**« Projet de restructuration du secteur de Casserousse »  
sur la commune de Chamrousse (Isère)**

**Avis de l'Autorité administrative de l'État compétente en matière  
d'environnement**  
**Sur le dossier présentant le projet et comprenant l'étude d'impact**

**Avis P n° 2015-1627  
n° 2015-1628**

**émis le 31/03/2015**

Source : Étude d'impact, p.249

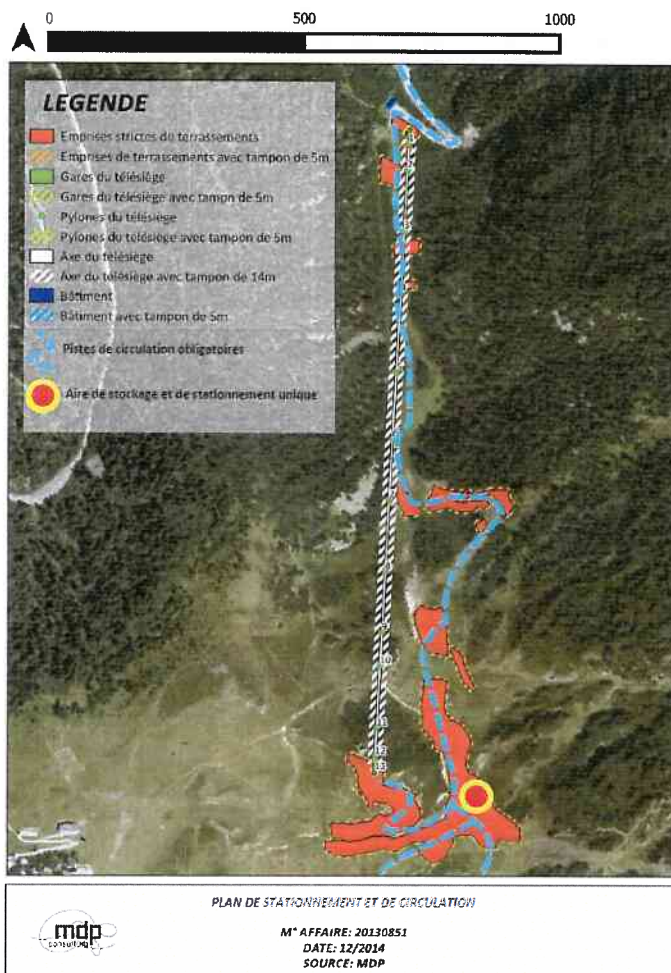
Sur la forme, concernant le plan de circulation des engins (p.249) dont il faut souligner l'existence au sein de l'étude d'impact, il serait souhaitable de retirer la surface terrassée située aux environs du pylône 10 qui a finalement été supprimée du projet.
